ПЛИТЫ МОДЕЛЬНЫЕ СТАЛЬНЫЕ ДЛЯ ОПОК РАЗМЕРАМИ В СВЕТУ 1200×1000 мм НА ФОРМОВОЧНЫЕ ЛИТЕЙНЫЕ МАШИНЫ БЕЗ ПОВОРОТА ПОЛУФОРМЫ БЕЗ ДОПРЕССОВКИ

ГОСТ 20104—74

Изменение № 1 ГОСТ 20104—74 Плиты модельные стальные для опок размерами в свету 1200×1000 мм на формовочные литейные машины без поворота полуформы без допрессовки. Конструкция и размеры

Черт. 1

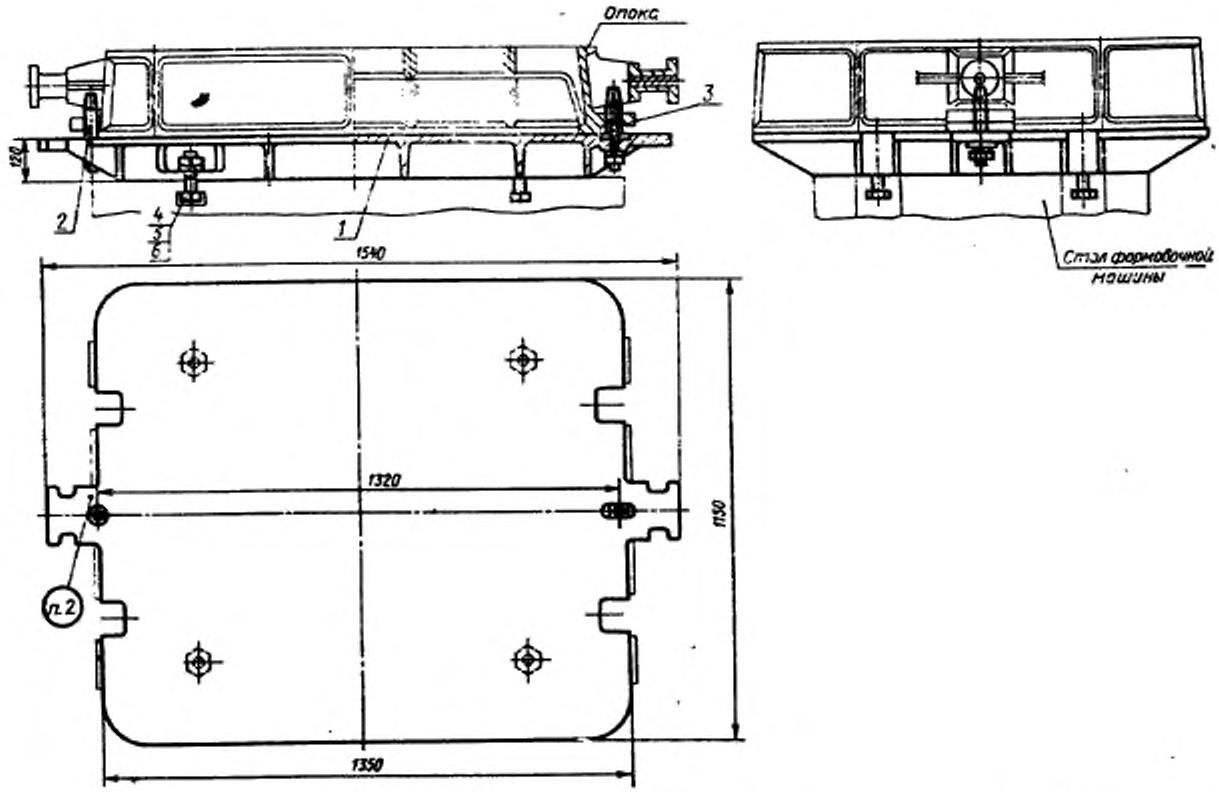
Пункт 1. Чертеж 1. Подрисуночная подпись. Заменить обозначение болта (поз. 4): М16×60.66.05 по ГОСТ 7808—70 на 7002—2551 по ГОСТ 13152—67.

Пункты 1, 3. Чертежи 1, 2. Заменить слова: «Теоретическая масса» на «Масса, не более».

Черт. 2

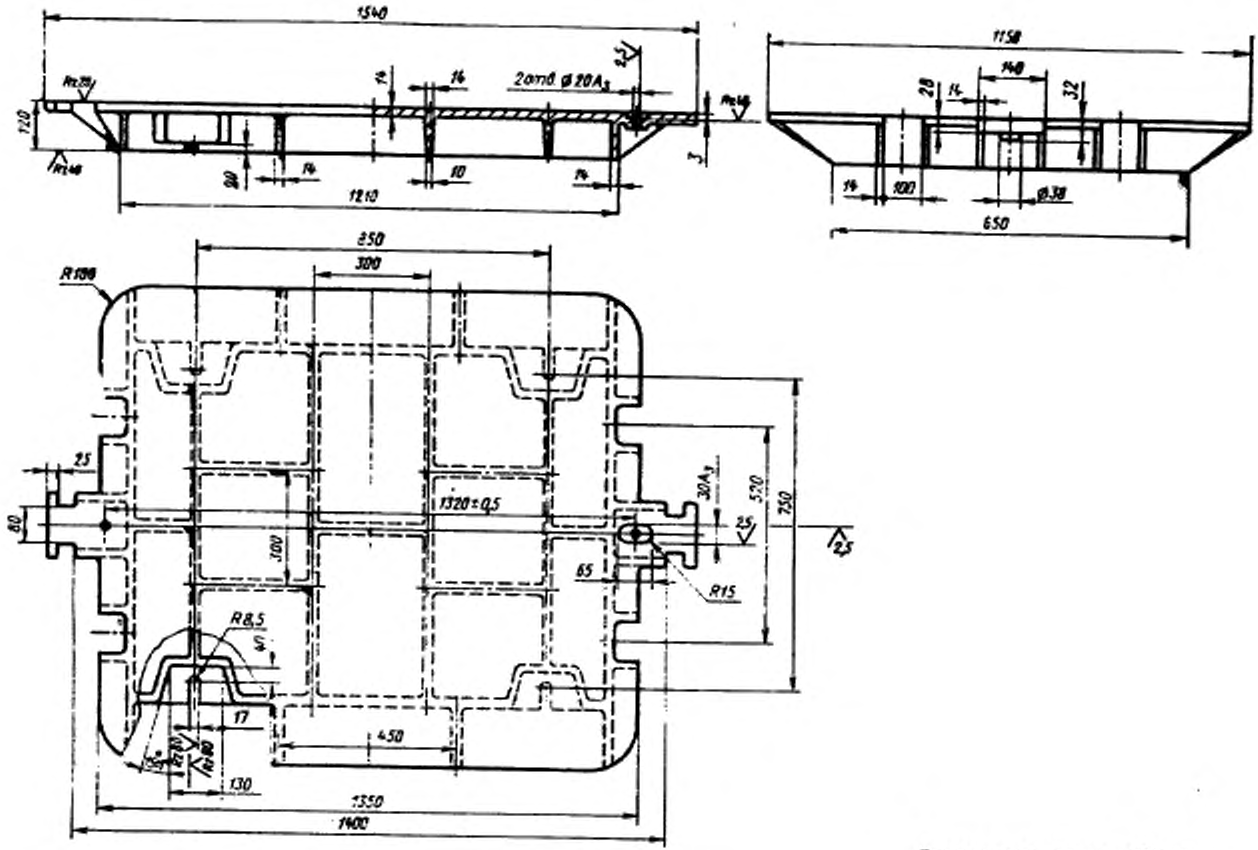
Пункт 3. Чертеж 2. Заменить обозначение: A_3 на Н8;

вид сверху. Ребра жесткости на местном разрезе дополнить штриховкой; вид слева дополнить, как указано на чертеже:
